外部事象影響（外部火災）森林火災の樹木管理について

令和 2 年 7 月 29 日
 日本原子力研究開発機構
 原子力科学研究所

図 1 評価上樹木を管理する必要がある範囲

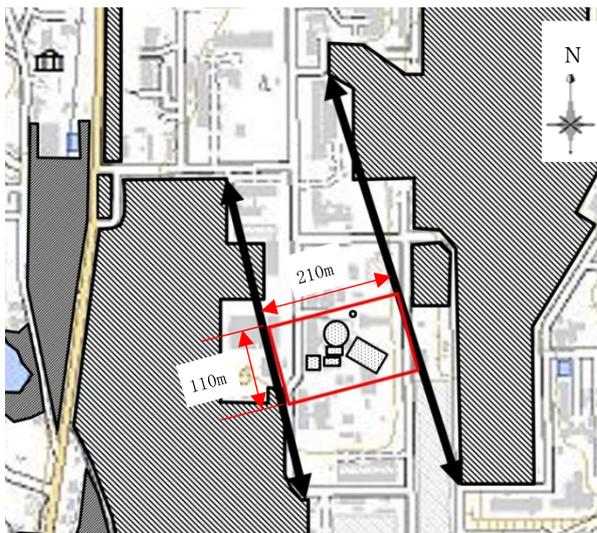
【R2.7.20 コメント】
 7/13 審査会合資料 99 ページの JRR-3 原子炉施設 樹木管理範囲の図は、97 ページの森林範囲の図よりも作図の範囲が狭く、97 ページの森林範囲をカバーしているかが不明確となっている。方位、縮尺、範囲を合わせた図を示すこと。

JRR-3 における、樹木管理の範囲は下記に示すとおりである。

図 1 の赤枠内の範囲の樹木を管理することによって、森林火災評価で使用了各建家と森林との離隔距離は担保される。しかし、森林火災評価では保守的に評価をするため、実際には森林が存在しない箇所に森林があると想定し評価を行っている。そのことから、今後樹木を管理する上では、図 1 で示す範囲を包絡し、実際に存在する森林との境界が分かる図 2 の範囲内の樹木を管理することが適切であると考ええる。
